改善箇所説明図

図2 パーキングロック部

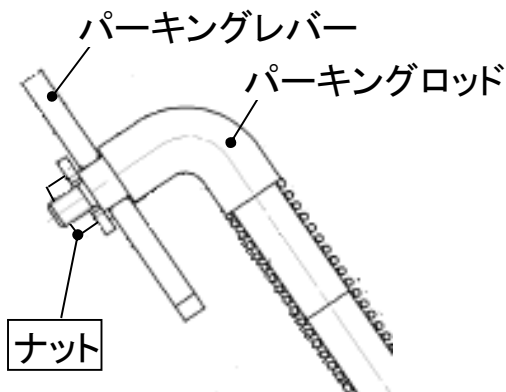
②アクチュエータシャフトにおいて、アクチュエータシャフトとパーキングレバーの接続方法が不適切なため、変速機を作動時にスプリングピンに力が加わり変形が生じることがある。そのため、スプリングピンがずれ、そのままの状態で使用すると、当該ピンが抜け落ち、最悪の場合、走行中にギヤにピンが噛み込み、車輪がロックするおそれがある。

- ①ナット締付構造を中止し、円筒管溶接構造に変更する。
- ②スプリングピンを挿入後、外周に円筒管を被せた抜け止め構造に変更する。

図3 A-A 断面

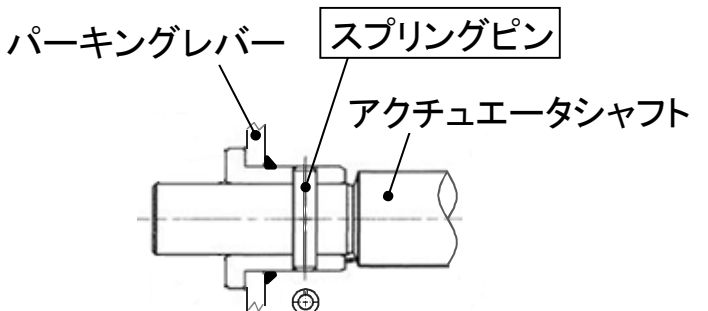
①パーキングロッドにおいて、製造時にパーキングロッドとパーキングレバーを接続するナットの取付部にゆるみ止め剤を塗布していないため、変速機を繰り返し作動させると、ナットがゆるむおそれがある。そのため、そのままの状態で使用すると当該ナットが脱落して、最悪の場合、走行中にギヤにナットが噛み込み、車輪がロックするおそれがある。
